Van: Mirjam Bloemerts [M.Bloemerts@wrij.nl]
Verzonden: dinsdag 10 oktober 2017 16:05
Aan: Jan Lotze
CC: Ronald Kruizenga
Onderwerp: voorontwerpbestemmingsplan Dieren 2017, woongebieden Zuid

Bedankt voor het toesturen van het voorontwerpbestemmingsplan Dieren 2017; woongebieden Zuid. In het kader van het vooroverleg als bedoeld in artikel 3.1.1 van het Besluit ruimtelijke ordening is dit de reactie van Waterschap Rijn en IJssel.

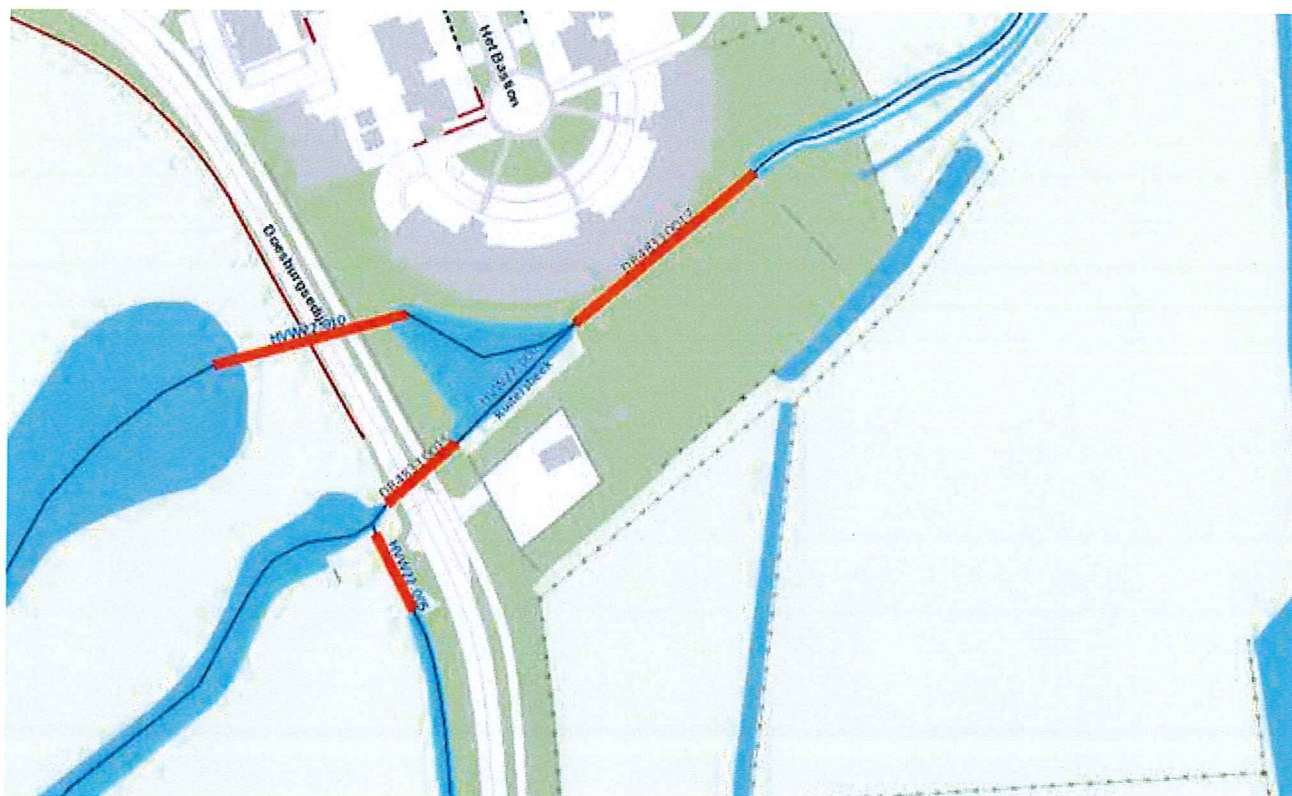
- In paragraaf 2.6.3 wordt genoemd dat er geen oppervlaktewater binnen het plangebied is. Dit is echter onjuist. In de zuidwest-hoek nabij Het Bastion ligt een water welke ook op onze legger staat. In de bijlage een kaart met het water. In rood zijn hier in lijnen ook de duikers aangegeven die de wateren verbinden. Het is van belang in de tekst aan te geven dat hier wel oppervlaktewater is. Daarnaast is het onze wens om dit op kaart ook op te nemen als dubbelbestemming water. Hieronder heb ik een kaart toegevoegd om de locatie aan te geven.
